## Амурский Газоперерабатывающий Завод

# Проверка РД Аесом

Организация работы по контролю проекта, отклонения от требований НТД компаний Аесом при разработке РД разделов АР для зданий этапов 3, 4 АГПЗ

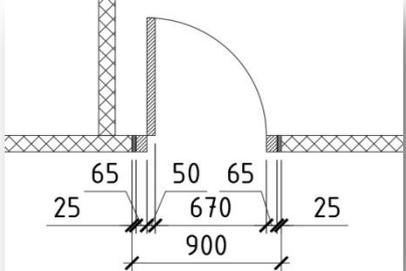
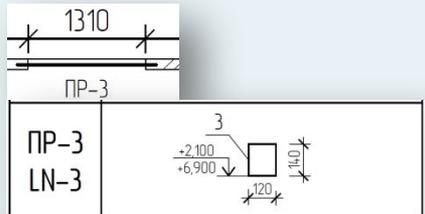
№ п/п	Решение по РД	Требование НТД	Обоснование РПИ отступления	Риски / рекомендации
1	<p>Неорганизованный водосток с кровли</p> 	<p><u>СП 17.13330.2017</u>            9.1 Для удаления воды с кровель предусматривается внутренний или наружный водоотвод в соответствии с пунктом 4.25 <u>СП 118.13330.2012</u></p> <p><u>СП 118.13330.2012</u>            4.25 Устройства водостока со скатной кровлей следует проектировать с учетом следующих требований для зданий:  <b>до двух этажей</b> включительно - допускается <b>неорганизованный</b> водосток при обязательном устройстве козырьков над входами и балконами второго этажа, вынос карниза при этом должен быть не менее 0,6 м;</p> <p><u>СП 56.13330.2011</u>            5.34 Кровли отапливаемых зданий следует выполнять с внутренним водостоком. Допускается устройство кровель с <b>наружным организованным</b> водостоком в отапливаемых и неотапливаемых зданиях при условии выполнения мероприятий, препятствующих образованию сосулек и наледей</p>	<p>- Стадия П</p> <p>- Необходимость устройства электроподогрева</p> <p>- п.4.25 СП 118.13330.2012</p>	<p>Образование сосулек и наледей</p>

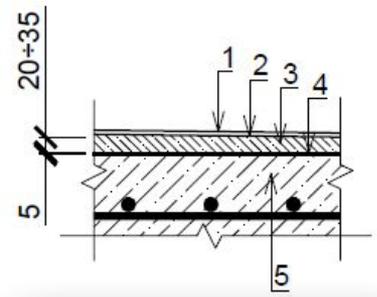
№ п/п	Решение по РД	Требование НТД	Обоснование РПИ отступления	Риски / рекомендации
5	Отсутствие описания рулонной гидроизоляции пола	<p><u>СП 29.13330.2011</u>                      7.2 Гидроизоляция от проникания сточных вод и других жидкостей должна быть непрерывной в конструкции пола, стенках и днищах лотков и каналов, над фундаментами под оборудование, а также в местах перехода пола к этим конструкциям. В местах примыкания пола к стенам, фундаментам под оборудование, трубопроводам и другим конструкциям, выступающим над полом, гидроизоляция должна предусматриваться непрерывной <b>на высоту не менее 200 мм от уровня покрытия пола</b>, а при возможности попадания струи воды на стены - на всю высоту замачивания.</p>	Толщины слоёв над гидроизоляцией достаточно для укрытия большей части заводимой на стены гидроизоляции (некорректное определение точки отсчёта высоты заведения)	После укладки гладкой битумной гидроизоляции становится невозможно облицевать её плиткой на стенах

4. Гидроизоляция оклеенная в 2 слоя с заведением на стены на высоту не менее 200 мм - 5 мм

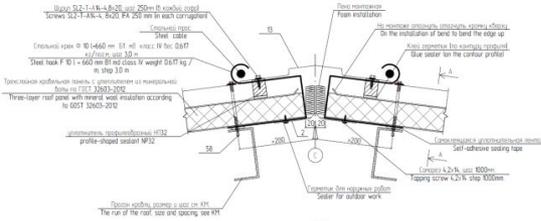
№ п/п	Решение по РД	Требование НТД	Обоснование РПИ отступления	Риски / рекомендации
7	<p>Применение антистатических и электрорассеивающих покрытий без заземления</p>  <p>1. Антистатическое покрытие на основе эпоксидной смолы – 3 мм;                  2. Грунтовка – 1-2 мм;                  3. Бетон класса В12,5 – 95 мм;                  4. Ж/б плита (см. раздел КЖ)                  Тип плитуса 2</p>	<p><u>СП 29.13330.2011</u>                  5.12 В помещениях промышленных зданий с требованием "электронной гигиены", в которых необходимо обеспечение комфортных условий для человека с точки зрения антистатика, а также <b>для защиты электронного оборудования</b> от электрических разрядов с напряжением более 2 кВ полы должны выполняться с электрорассеивающим покрытием, характеризующимся величиной электросопротивления между поверхностью покрытия пола и системой заземления здания в пределах от 5·10 до 10 Ом.</p> <p>5.15 Для отвода с поверхности покрытия пола статического электричества <b>под</b> электрорассеивающим покрытием пола должен быть размещен <b>электроотводящий контур, присоединенный к системе заземления здания.</b></p>	-	<p>Прокладка медной ленты с подключением к контуру заземления</p>
